改善箇所説明図

不具合の内容

改善の内容

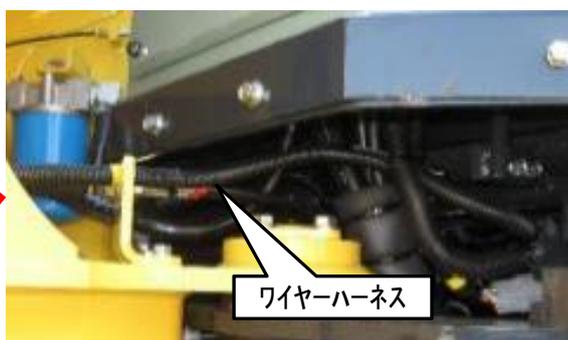
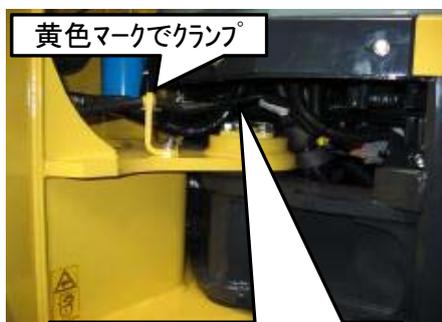
不具合②

不具合の内容

ステアリング操作時、ハーネスの引張りが無い

ステアリング操作時、ハーネスが引張られている

ショベルローダのワイヤーハーネスにおいて、製造時にワイヤーハーネスを不適切な位置にクランプしたものがあつた。そのため、そのままの状態で使用を続けると、ステアリング操作時にハーネスが引っ張られ断線し、警音器、方向指示器、前照灯の作動不良が起こるおそれがある。

1. クランプ位置が不適切なものは正規のクランプ位置に修正する
2. ハーネスに伸び等のダメージの有るものはハーネスを新品に交換する

黄色マークでクランプ

全車両、ハーネスのクランプ位置を確認し、不適切なものは正規の位置に修正する。確認時に、ハーネスに伸び等のダメージがあるものは、ハーネスを新品に交換する。
